Dodatek č. 1

ke smlouvě o dílo č. OR/23/20300

„Realizace úspor energie - SOU Svitavy, budova Kloudy“

| OZNÁMENÍ ZMĚNY | | číslo OZ: 01 | |

Pozice : 1 Kusů : 26 Š : 1160 V : 2320

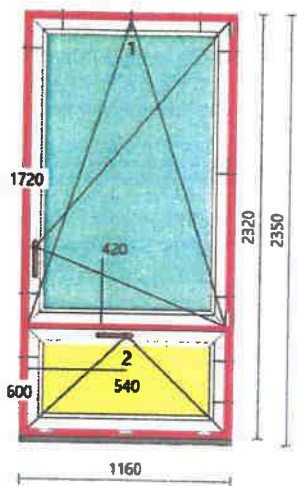
| OZNÁMENÍ ZMĚNY | | číslo OZ: 01 | |
|---|--|--|--|
| Předmět změny: Úprava výšky klíček horních křídel oken ozn. P01, doplnění bezpečnostního skla a samozavírače na vstupní dveře ozn. Z01 | | | |
| Popis a zdůvodnění změny: V závazném stanovisku KHS Pard.kraje k dokumentaci je uveden požadavek na dosažitelnost klíček otvírání oken z úrovně podlahy. Z výše uvedených důvodů budou vstupní dveře Z01 doplněny o bezpečnostní trojsklo a okna P01 opatřena sníženou rozvorou kování. V zadávací dokumentaci jsou v nových vstupních dveřích ozn. Z01 navrženy izolační trojskla. Ve vyhl.268/2009 Sb. o technických požadavcích na stavby je uveden požadavek: ve školách musí být opatřena zasklená dveřní křídla bezpečnostním sklem. Uživatel SOU Svitavy požádal z důvodu šetření tepla v zádveři o doplnění samozavírače na vstupní dveře. Úprava ceny je řešena příplatkem. | | | |

Typ rozvory kování Snížená -cena bez DPH 54 717 Kč

Inna vysokosc klamki400
